ADITAMENTO AO RELATÓRIO SÍNTESE DO EIA

PROJETO DE AMPLIAÇÃO DA PEDREIRA N.º5401 “CAVADA N.º2”

Resposta ao Ofício com a Referência

S05030-202304-DSA/DAMA; 450.10.229.01.00014.2023; 10/04/2023

Figura Ad1 - Planta de localização, à escala 1:25000, com a demarcação das ligações da pedreira à estrada principal ou camarária mais próxima (trajeto de expedição da matéria-prima). Extrato da folha nº 317 da CMP à escala 1/25000.

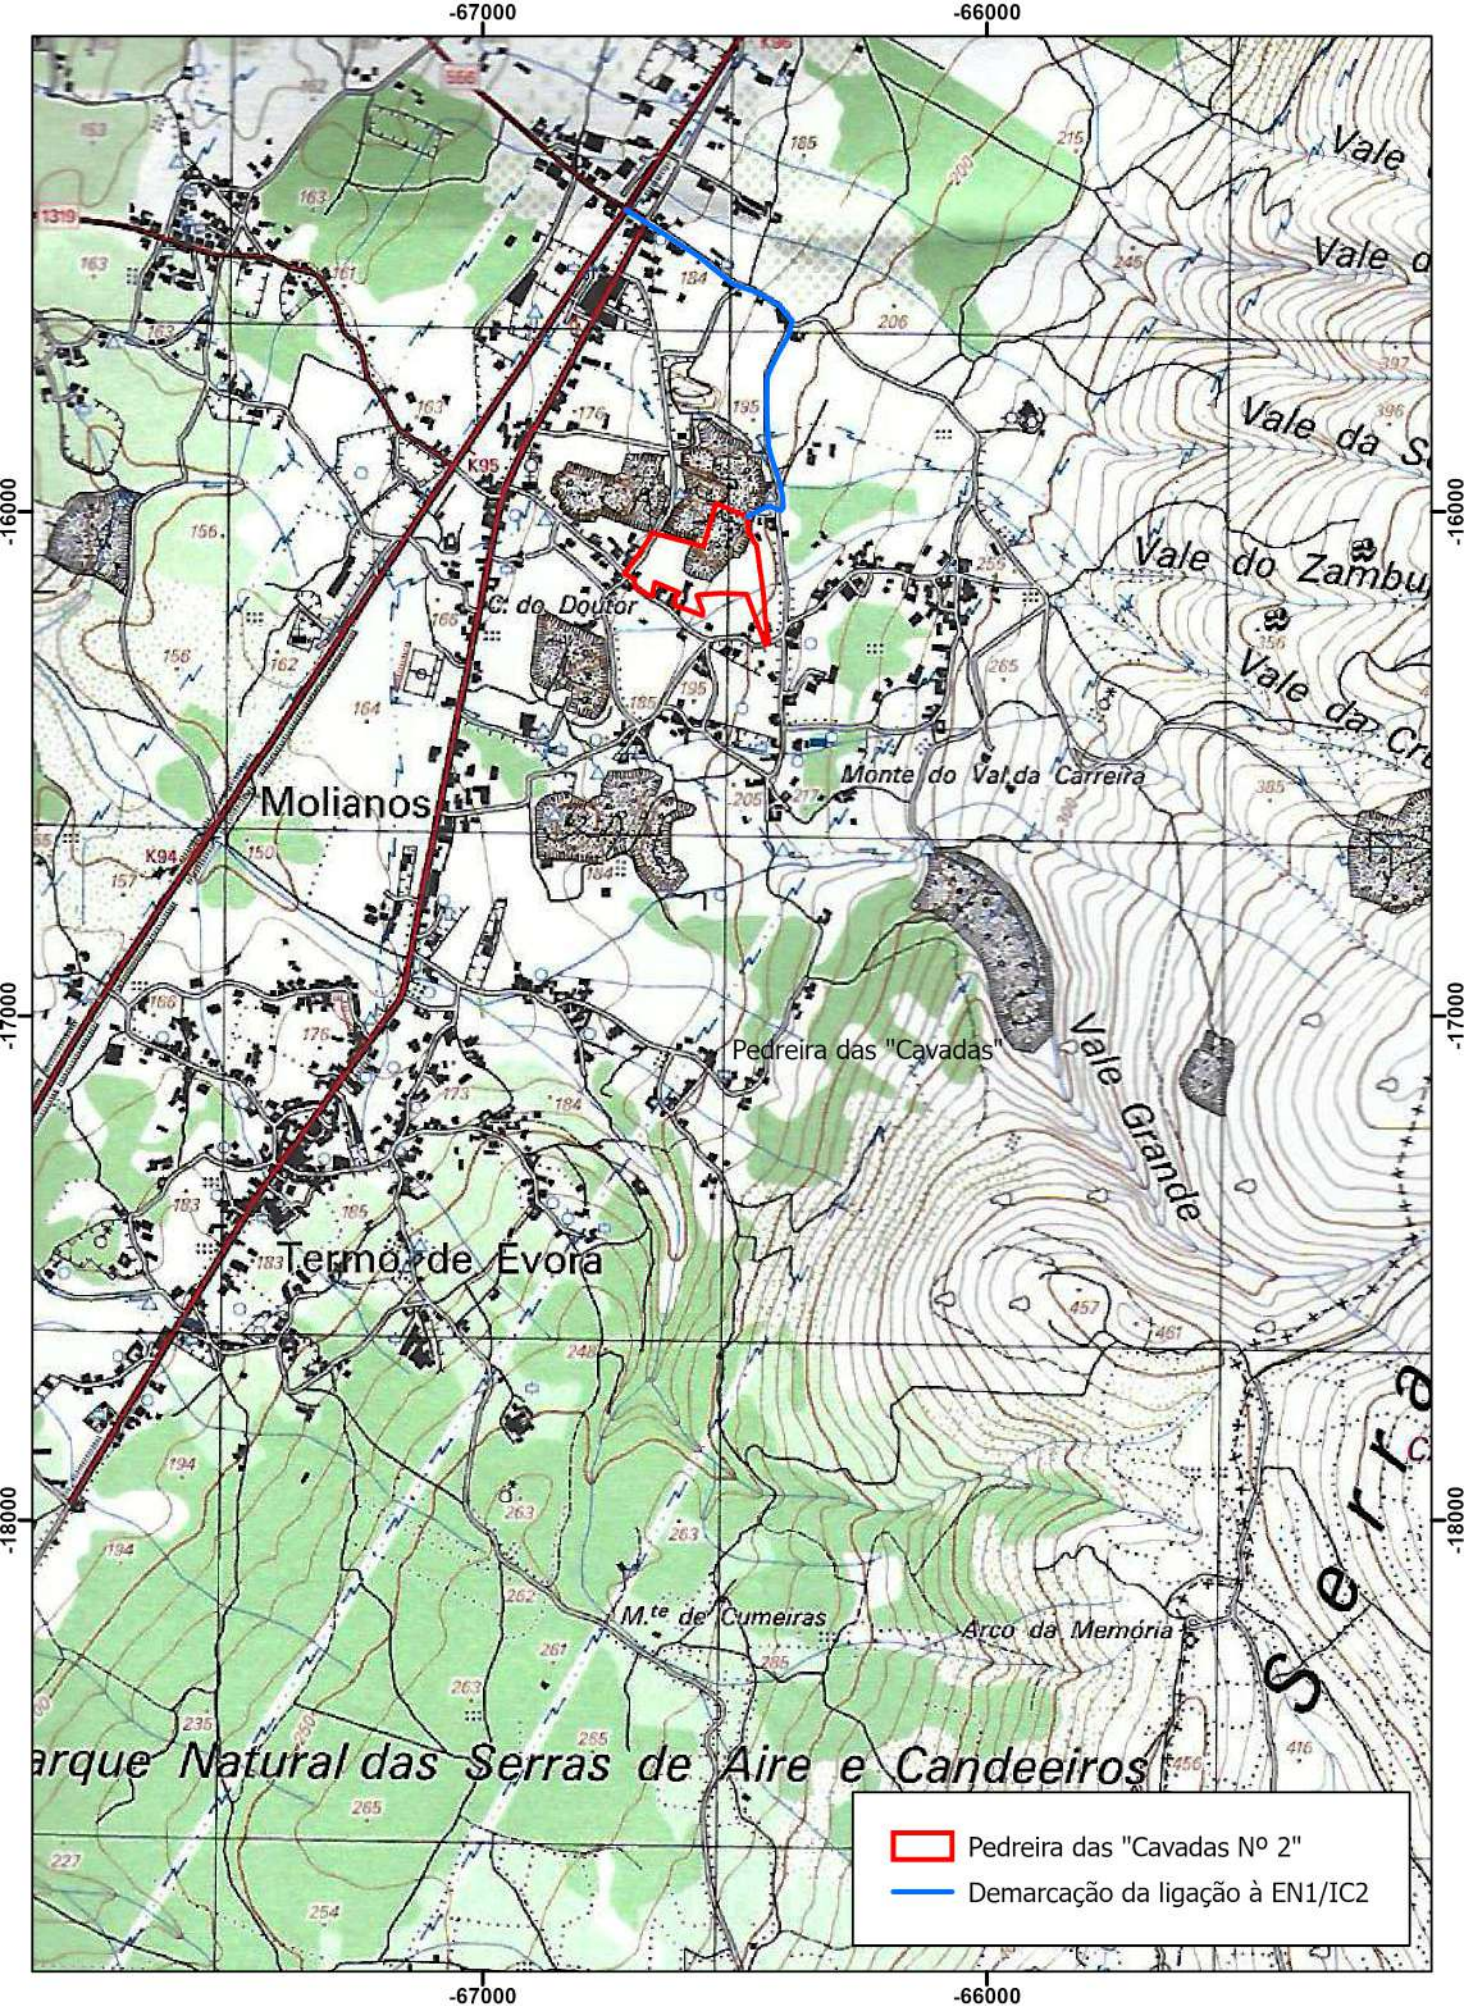
11. Deverá apresentar uma planta de localização, à escala 1:25000, com a demarcação das ligações da pedreira à estrada principal ou camarária mais próxima.

Resposta: De forma a complementar a informação cartográfica dos acessos à pedreira e escoamento da matéria-prima a partir da mesma, constante das páginas 176 (fig.48), 289 (fig.11) e 299 (fig. 9.4.1) do EIA, apresenta-se em **anexo** uma planta de localização, à escala 1:25000, com a demarcação da ligação da pedreira à rede viária local seguindo o percurso: rua das Casas Altas - rua do Barreiro - EN1/IC2.

Figura Ad5 - Planta de Condicionantes (Reserva Ecológica Nacional) da 1ª Revisão do PDM de Alcobaça com implantação da pedreira "Cavadas nº 2"

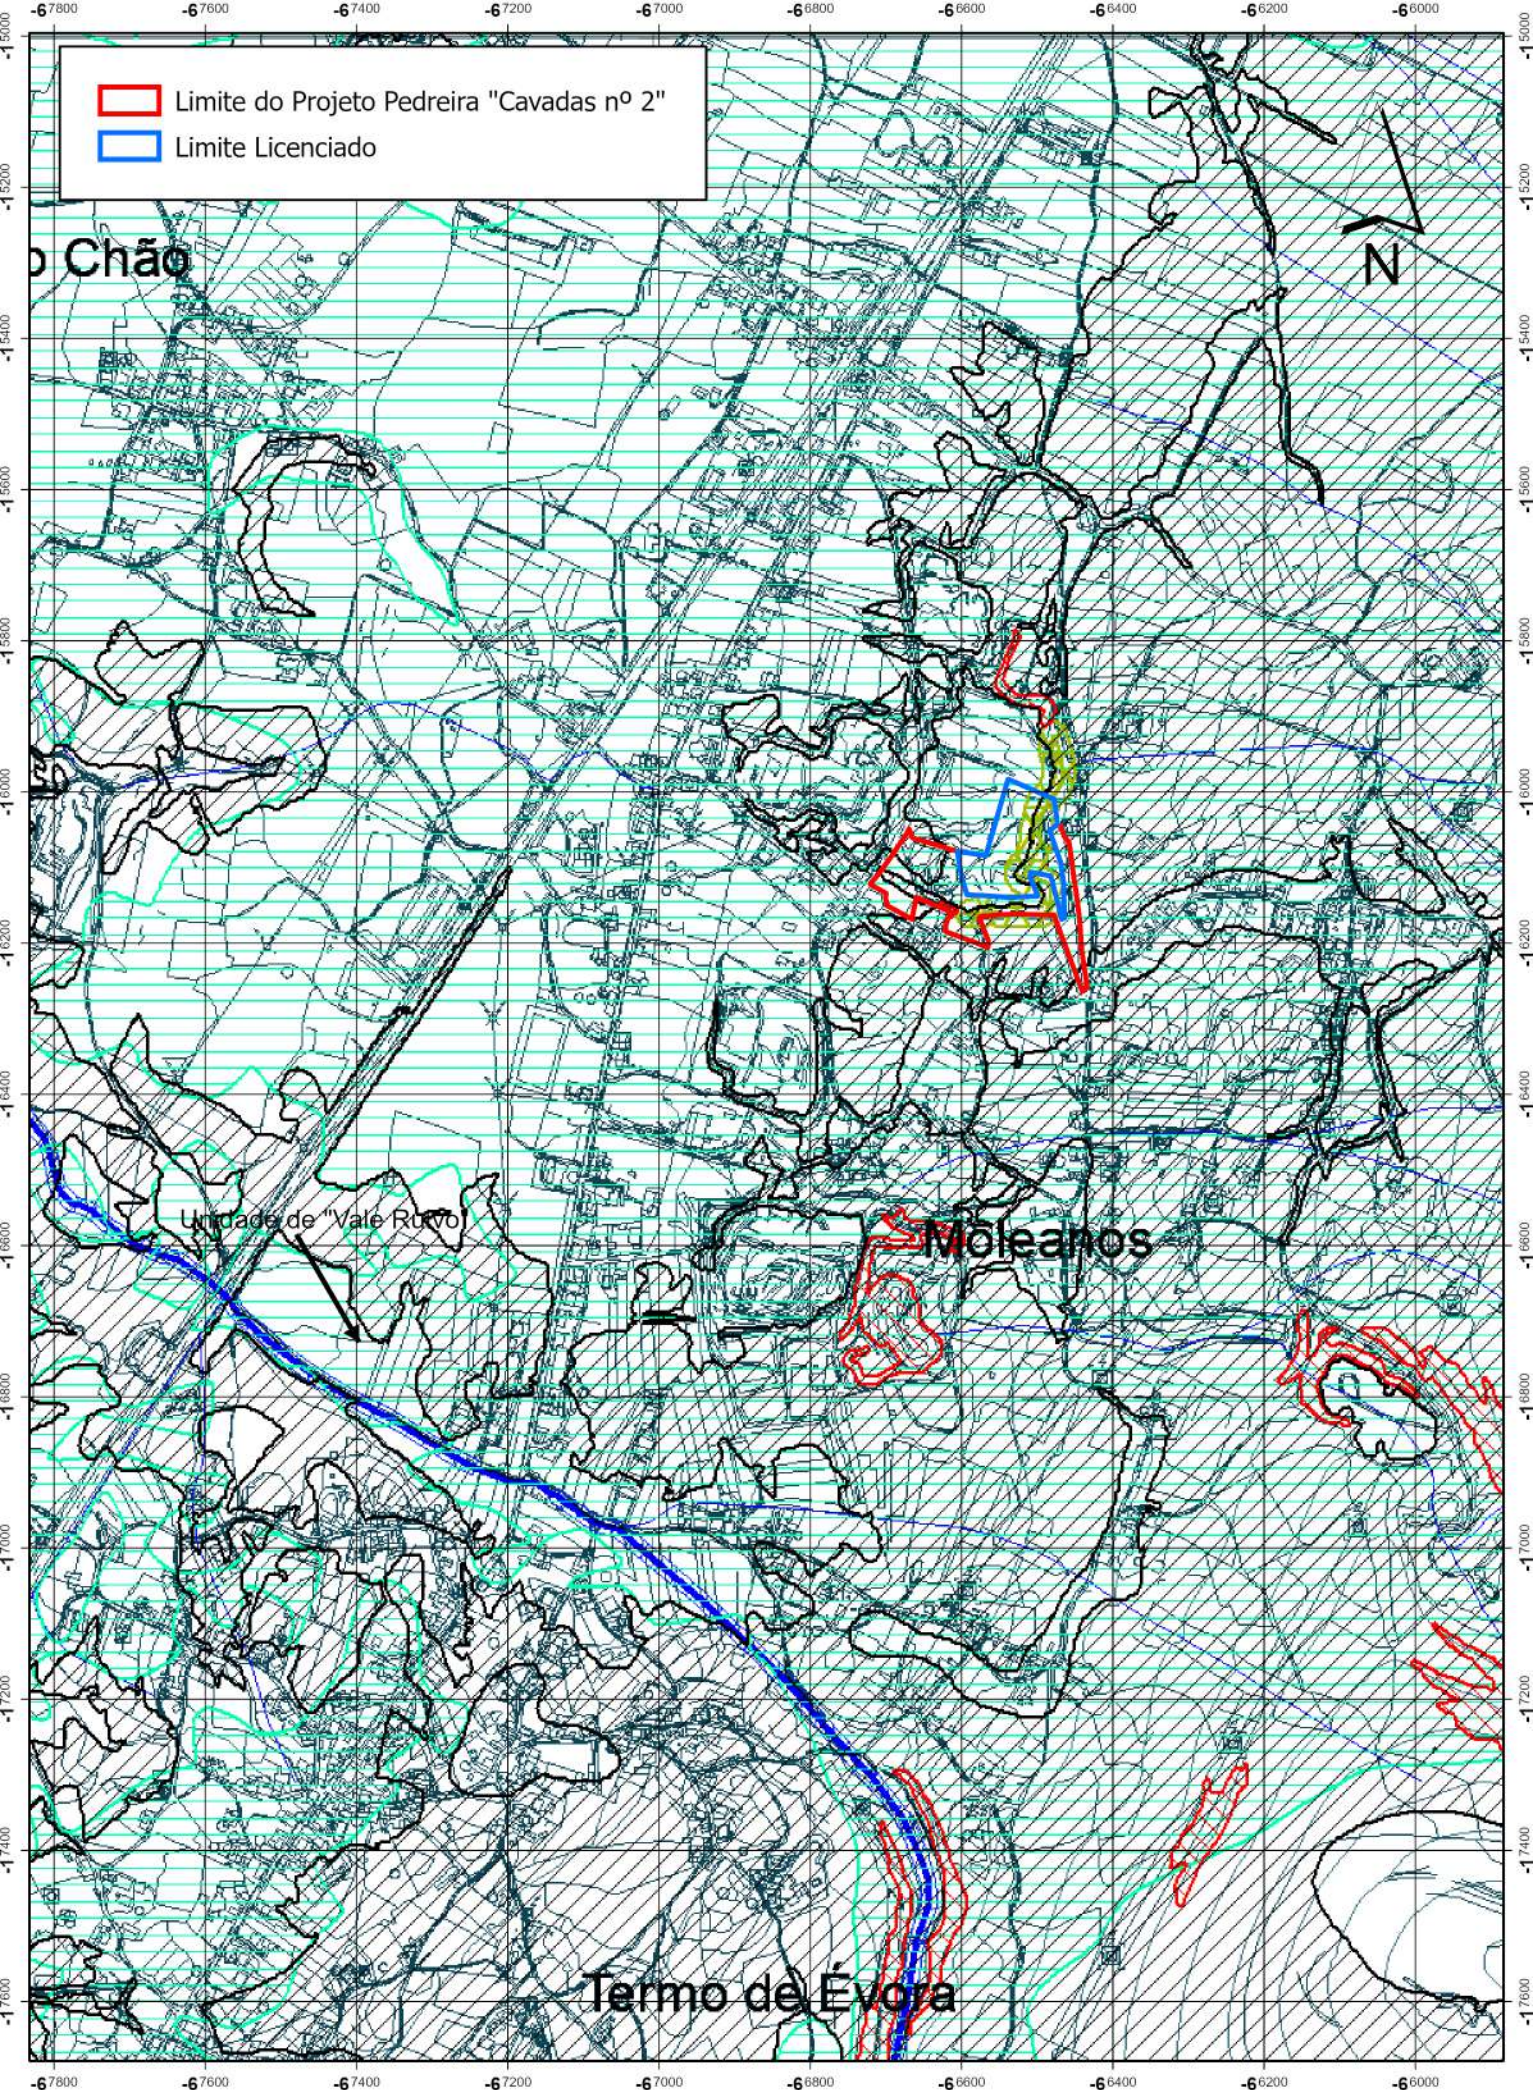
25.4. Considera-se que seria útil juntar uma imagem, em que seja claro qual a área licenciada e qual a área a licenciar (ampliação), sobre o extrato da carta da REN proposta estabilizada e de leitura legível;

Resposta: Em **anexo** apresenta-se a projeção da poligonal da pedreira (área licenciada + área de ampliação) no extrato da Carta da REN concelhia publicada.

PLANTA

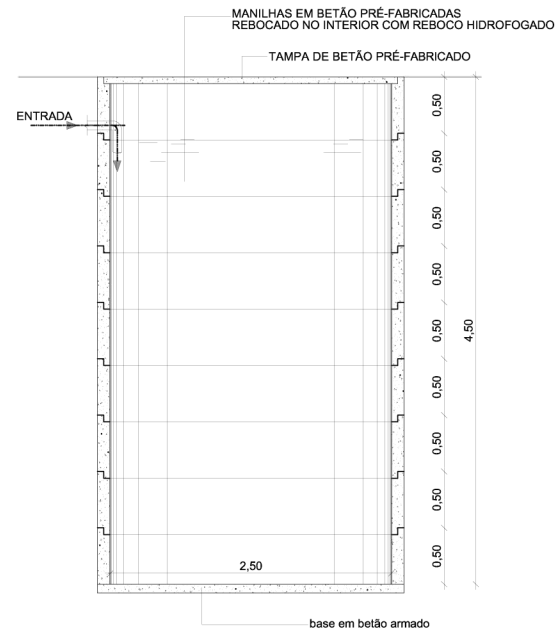
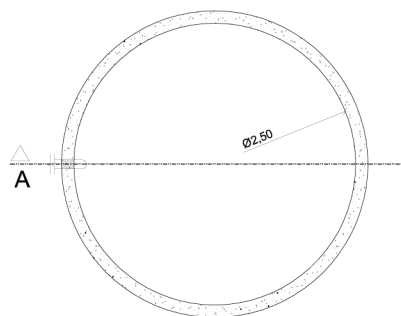
29.2. Apresentar o desenho técnico da fossa estanque (planta e perfil) e indicar a sua capacidade;

Resposta: Apresenta-se em **anexo** a planta de pormenor da fossa estanque existente. Está dimensionada para uma captação de 75l/dia/trabalhador (10 trabalhadores), de modo a garantir, no mínimo, 30 dias de tempo de retenção (considerando um mês com 23 dias úteis), apresentando as seguintes características:

N.º de trabalhadores: 10

Capacidade máxima da fossa (100%): 22 m³

Capacidade até ao vazamento (80%): 17,6 m³

Captação mensal (23 dias): 17,25 m³

Tempo de retenção (meses): 1

PLANO DE PEDREIRA
PLANTA DE POLIGONO COORDENADO

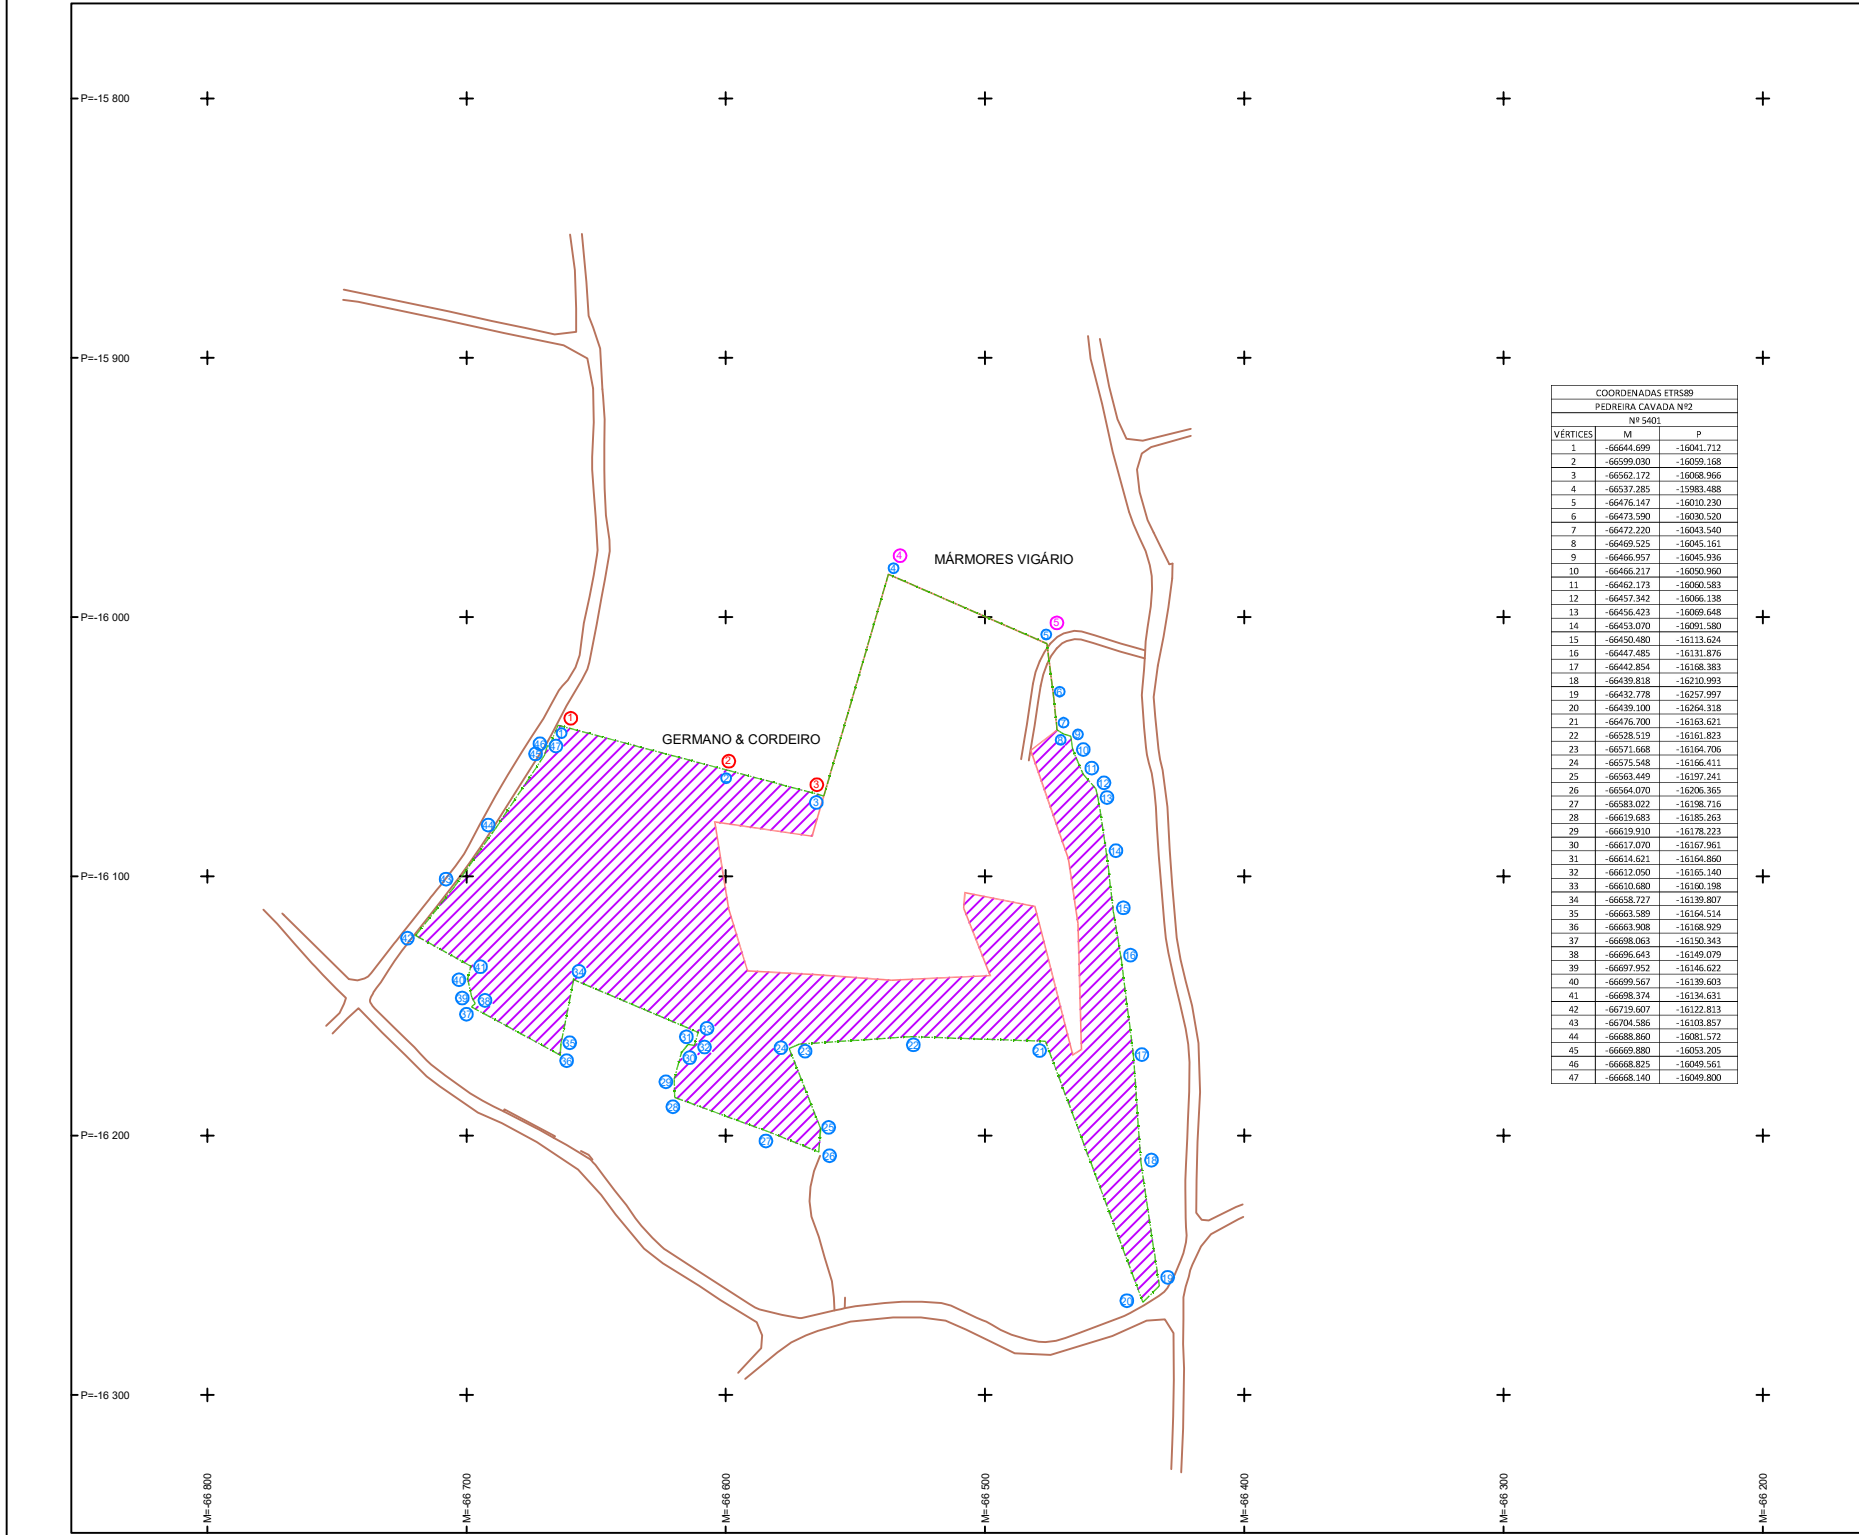
2. O limite noroeste da área pretendida, não coincide com o limite sul da pedreira vizinha (a norte), nomeadamente nos vértices n.ºs 1, 2 e 3, pelo que deverá proceder à correção das coordenadas remetidas ou, caso esta poligonal esteja correta, respeitar as zonas de defesa ao prédio rústico vizinho, prevendo os respetivos degraus de exploração ao mesmo (ver figura anexa ao presente email).

Resposta: Como solicitado, procedeu-se ao acerto do limite da poligonal com a pedreira vizinha a norte, pelo que as coordenadas dos referidos vértices foram corrigidas tal como o polígono coordenado da pedreira (*vide* Planta n.º1 - Polígono Coordenado).
